H24-D1-1 深度68.84~69.20m破砕帯範囲に断層ガウジの特徴を確認した (No.最-16) ため、断層ガウジの幅を変更 (No.最-17)

断層ガウジ・断層角礫の幅算出資料 (H24-D1-1 深度68.84~69.20m)

明瞭なせん断構造・変形構造の有無 (H24-D1-1 深度68.84~69.20m)

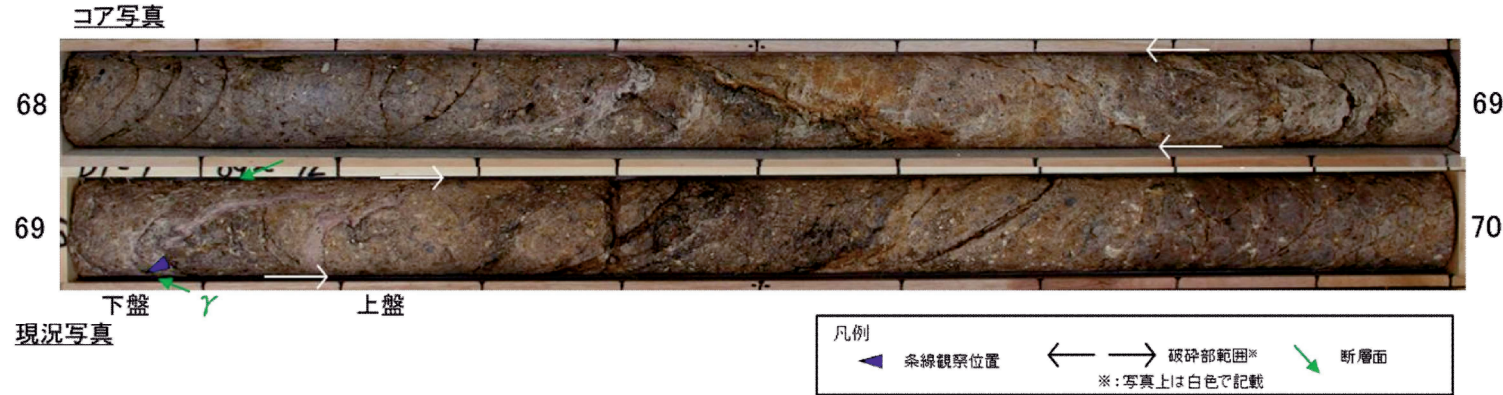
H24-D1-1 深度68.84~69.20m破碎帯範囲に断層ガウジの特徴を確認した (No.最-16) ため, 明瞭なせん断構造・変形構造の有無を変更 (No.最-18)

- 断層ガウジ「有」としたことから, 明瞭なせん断構造・変形構造の有無の観察を行った結果「無」とした。

- 最新活動面に沿った断層ガウジには複合面構造, 非対称構造, 層状構造のいずれも認められないことから, 明瞭なせん断構造・変形構造は「無」とした。

図1 H24-D1-1孔位置平面図(模式図)

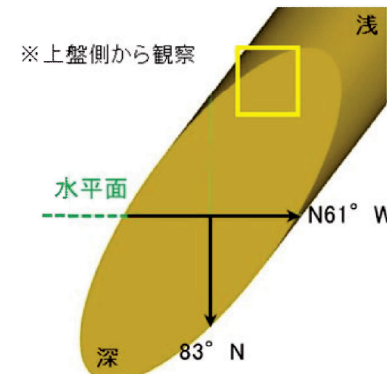
H24-D1-1 深度68.84~69.20m最新活動面 (No.最-13) の変更に伴い, 条線 (No.最-19) を変更

- 変更後の最新活動面において, 条線観察を行った結果である7Rに変更した。

- ・ボーリングは掘進方向S78.9° E, 傾斜45° で掘削している。
- ・破碎部の走向・傾斜はN61° W83° Nであり, ボーリングと破碎部の平面的な位置関係は左図のようになる。
- ・破碎部は北傾斜であることから, 北側が上盤, 南側が下盤となる。

図4 最新活動面と走向・傾斜, 条線の関係図

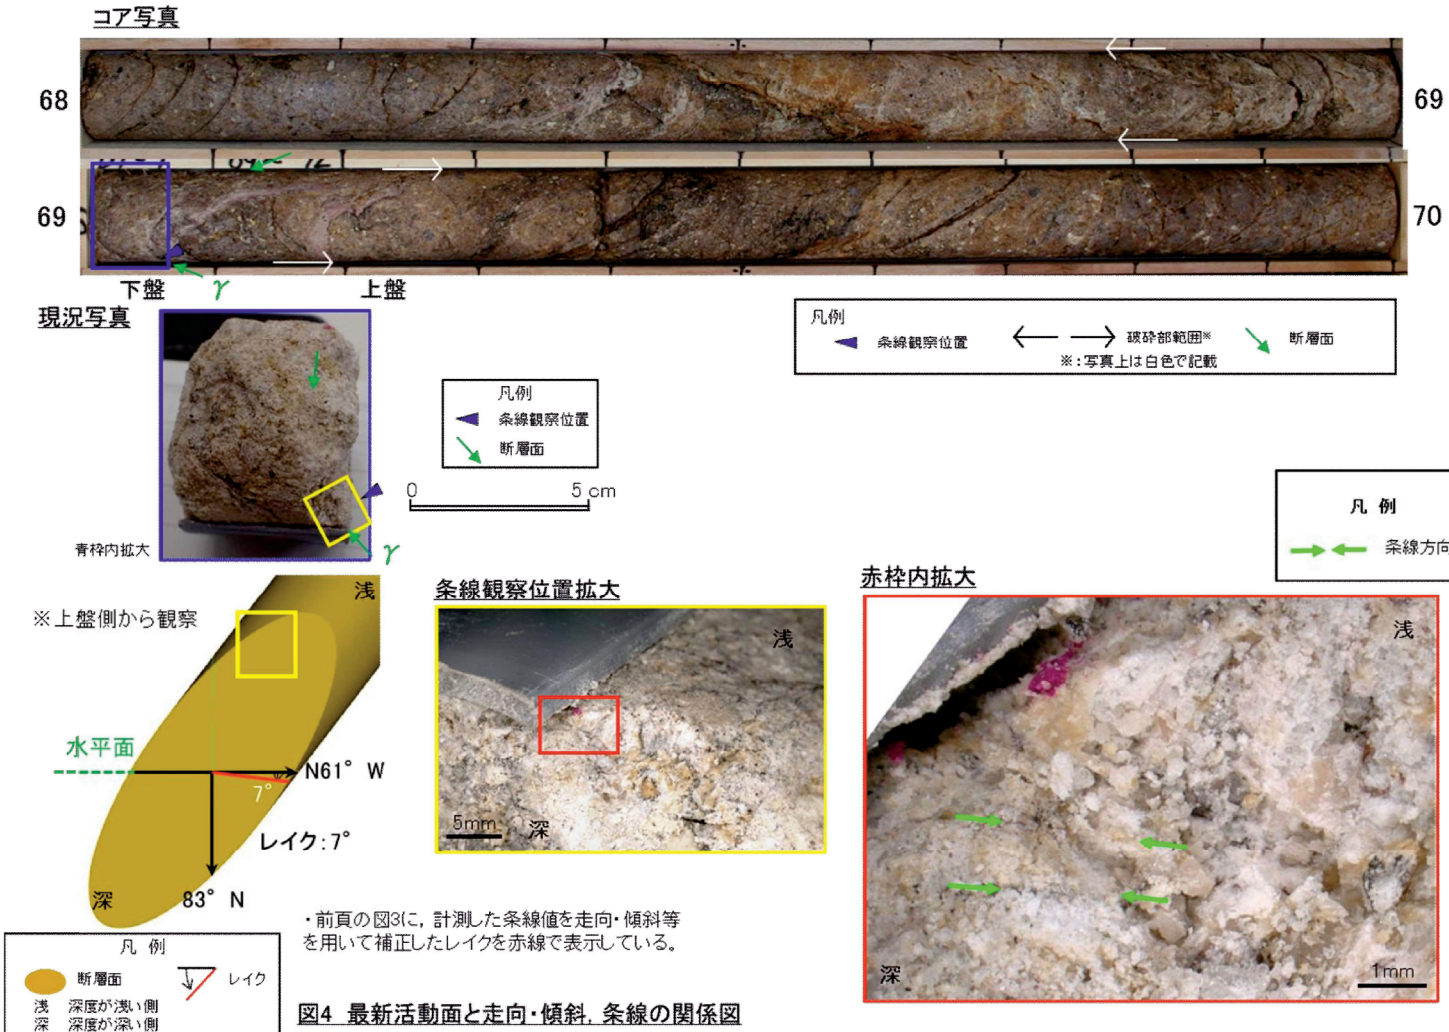
H24-D1-1 深度68.84~69.20m最新活動面 (No.最-13) の変更に伴い, 条線 (No.最-19) を変更

- 変更後の最新活動面において, 条線観察を行った結果である7Rに変更した。

条線観察試料と研磨片の接合部

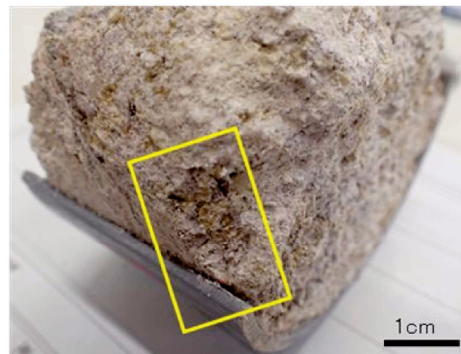
H24-D1-1 深度68.84~69.20m最新活動面 (No.最-13) の変更に伴い, 条線 (No.最-19) を変更

- 条線は最新活動面において観察していることを確認した。
